SERVICE INFO – FAG 0034

Конверсия на модула на колесния лагер

Производител: Alexander Dennis

DANA мост ID: S63U, S75U, T75U

Снимка 1: С оси означени с ID S63U, в допълнение към модула за колесен лагер, спирачен диск, закрепване на колелото, шпилки за колелото и крепежни елементи също трябва да бъдат заменени

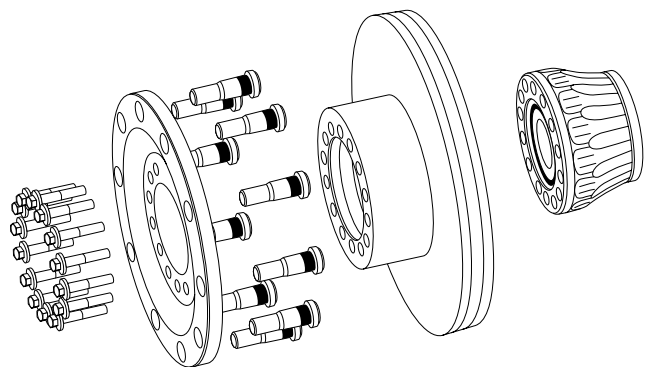
За осите на DANA, изброени по-горе (S63U, S75U, T75U), производителят на автобуси Alexander Dennis е сменил доставчика на колесни лагери от Timken на FAG.

Ако при ремонт на мостове, маркирани с ID S63U, S75U или T75U, колесен лагер на Timken е все още инсталиран, трябва да бъдат заменени допълнителни компоненти.

Мост ID	Необходими компоненти	Арт. номер Alexander Dennis	Количество
S63U	Закрепване на колелото	658468-3	1 x
	Шпилки	650723-2	10 x
	Спирачни дискове	658468-4	1 x
	Крепежен елемент	658468-5	14 x
S75U	Закрепване на колелото	661391-2	1 x
	Крепежни елементи	661391-3	14 x
T75U	Закрепване на колелото	661391-2	1 x
	Крепежен елемент	661391-3	14 x
NDS 80	Няма	-	-

Монтажни моменти за крепежни елементи 236 - 260 Nm (174 - 192 lbf ft)
